OGGETTO: -DIA n° 111/08 - CAMBIO DIRETTORE LAVORI.

Oggetto: parere preventivo per pratica edilizia intestata a BRIGANTI GIULIANO-PEDRETTI ROSA per progetto di nuovo accesso carrajo in via Villafranca n°47 ad Avenza (fg.69 mapp.470)

Oggetto: **AUTORIZZAZIONE PER LAVORI DI SCAVO SU SUOLO COMUNALE**

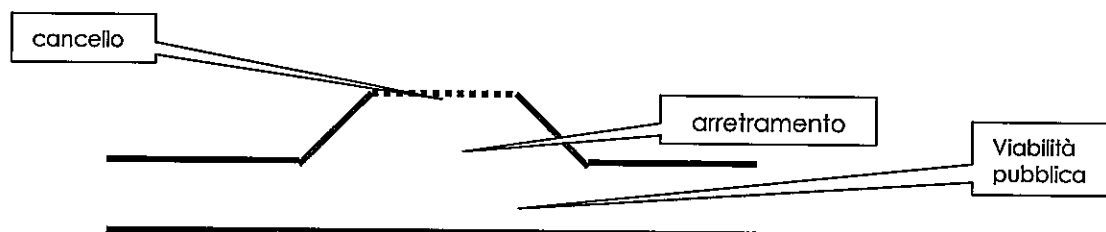
1. il passo carrabile posto in fregio alla via Villafranca, da cui si accede mediante cancello ad area privata, dovrà essere arretrato di 5,0 metri dal margine interno del marciapiede allo scopo di consentire la sosta fuori della carreggiata di un veicolo in attesa di ingresso. A tale scopo si fa presente che le ante del cancello dovranno aprirsi

verso l'interno oppure, in caso di apertura verso l'esterno, la posizione del cancello dovrà essere determinata in modo tale che lo spazio fra il cancello e la strada sia pari alla somma della lunghezza dell'anta maggiore sommata ai 5,0 metri per l'attesa del veicolo;

2. per permettere una migliore visibilità nell'accesso alla viabilità pubblica l'arretramento di cui al punto precedente dovrà essere ottenuto mediante recinzione che formi con il margine stradale un angolo ottuso secondo il seguente schema:
